Merknadsskjema – Offentlig ettersyn

Plannavn	Detaljregulering, Årstad, Gnr. 159, Bnr. 128 mfl., Delfelt S14 Mindemyren
Arealplan-ID	66350000
Saksnummer	PLAN-2022/20648
Utarbeidet av	Multiconsult Norge AS
Sist revidert	20.08.2025

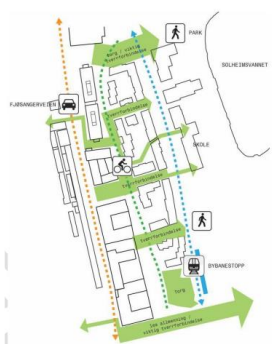
- 2.1 I kommunens fagnotat presenteres et forslag om sidebytte for gange og sykkel på sykkelstamvegen, dette framgår ikke av plankartet og er ikke en del av planen fra forslagsstiller. Kommunen begrunner forslaget ut ifra behovet av en større buffer mellom sykkelveien og boligene. I tillegg vurderer de dagens plassering av fortau midt i gateløpet som uheldig, da det fordrer etablering av tre separate fortau. Fagetaten argumenterer videre med at mye areal som kunne vært avsatt til vegetasjon går tapt. Kommunen har utarbeidet et forslag til endring av sykkelveganlegget i notat «Sykkelveg langs S14 PBE» datert 22.12.2022.

Siden forslaget om bytte av side for fortau og sykkelveg ikke framgår av plankartet oppfatter ikke Statens vegvesen dette som et formelt fremmet

- 2.1 Nåværende utforming av sykkelveg beholdes.

Figur 3: Utklipp frå plankart som viser vareleveringslommene langs Kanalveien.

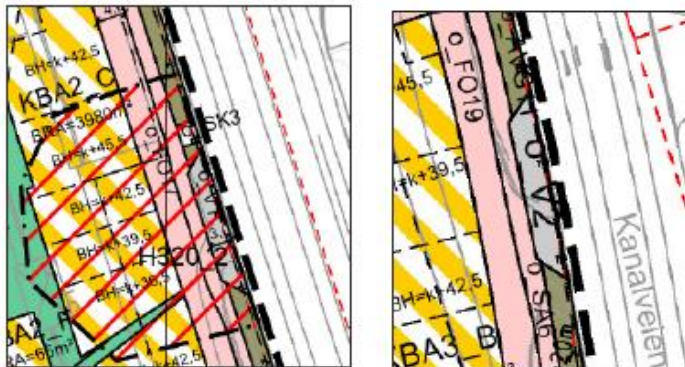
sykkelfeltet. Det er ikkje satt mål på vareleveringslommene i plankartet, vegtekniske teikningar, føresegna eller i notatet for varelevering. Ut frå teikningane ser vi at vareleveringslomma tar areal frå sykkelfeltet, og det er ikkje lagt inn sikkerheitssone.

utforming av vareleveringslommene. Det vises til eget brev med mer utfyllende tilsvar på Vestland Fylkeskommune sin innsigelse. Merknaden er med dette imøtekommet.
